Designänderung an der SAF Haltebockserie INTRA:

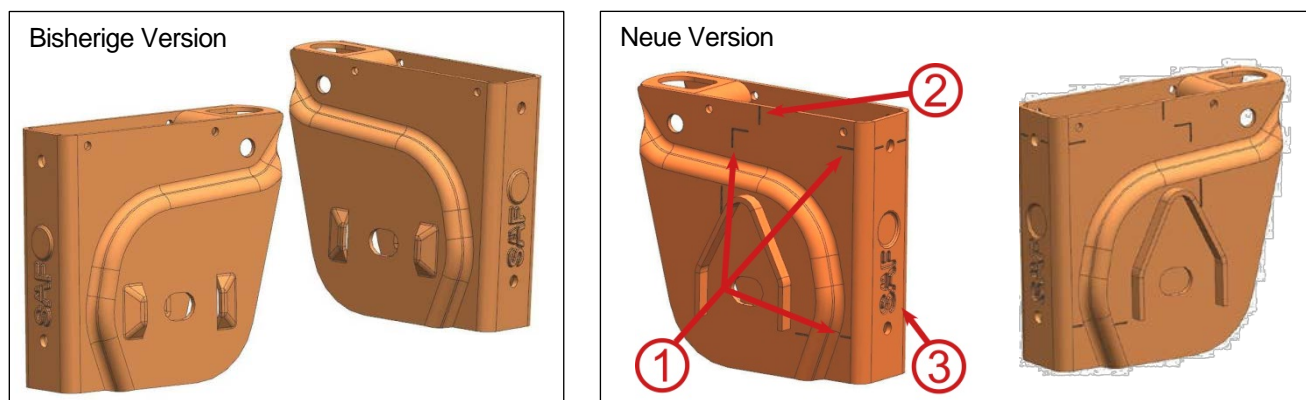
Im Zuge kontinuierlicher Produktoptimierungen bei SAF-HOLLAND, werden wir fließend ab dem 4. Quartal 2016 einen verbesserten Haltebock für die INTRA Baureihe einsetzen. Das neue Design bringt Vorteile bei der Fahrzeugimplementierung und bei der Ausrichtung der Halteböcke am Fahrzeugrahmen.

- **Neu:** 1) Gekennzeichneter Bereich zur Anbringung der Querverstrebung.
- **Neu:** 2) Einfachere Positionierung durch Markierung der Federlagerverschraubung.
- **Neu:** 3) Vereinfachte Anbringung der Querverstrebung durch vertieften SAF Schriftzug

- Vorhandene Lackiermaskierungen können weiter eingesetzt werden.
- Es ist nur sortenreiner Verbau am Fahrzeug möglich.
- Die Anzugsmomente der Federlagerverschraubung bleiben unverändert.
- Bitte beachten Sie einen möglichen Einfluss auf die Einbindung Ihrer Querverstrebungen.
(Entsprechende Informationen werden von uns zur Verfügung gestellt)
